Avis délibéré

**sur le projet de réaménagement et mise en sécurité du plan
d'eau du port Marina Baie des Anges, à Villeneuve-Loubet (06)**

**N° MRAe
2022APPACA46/3153**

Figure 2: Plan général des travaux (source: étude d'impact)

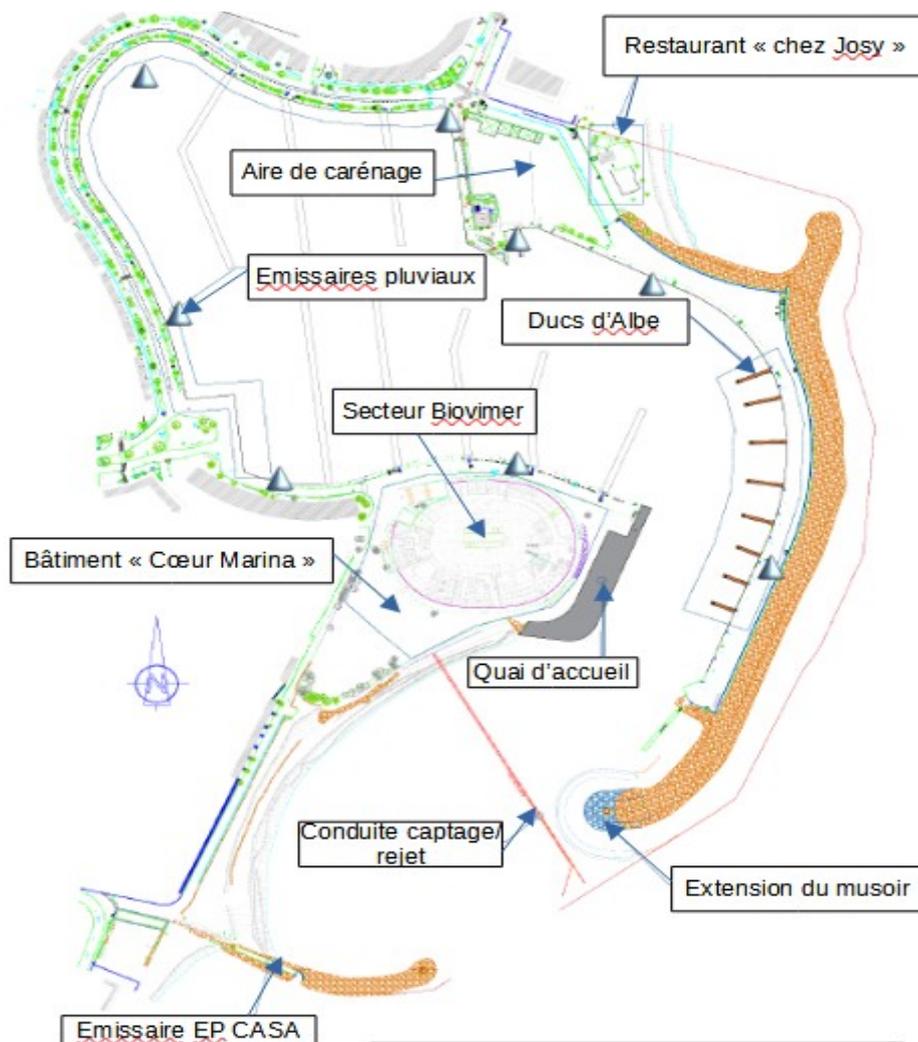
La MRAe constate que les travaux de réhabilitation du secteur « Biovimer⁴ » (démolition du bâti, construction du complexe hôtelier⁵ et du parking) et la réfection du carénage⁶ ne sont pas intégrés dans le périmètre de projet. L'analyse des incidences sur les enjeux concernés (protection et mise en valeur du littoral, qualité des eaux et des fonds marins par la remobilisation de sédiments pollués, submersion marine, impacts du changement climatique), qui doit être conduite en fonction des données disponibles dans le cadre de l'ensemble du projet, apparaît incomplète. En effet, l'article L122-1 CE définit la notion de projet : « *Lorsqu'un projet est constitué de plusieurs travaux, installations, ouvrages ou autres interventions dans le milieu naturel ou le paysage, il doit être*

La MRAe recommande d'élargir le périmètre de l'étude d'impact à l'ensemble des travaux prévus dans le cadre du réaménagement du port de plaisance.
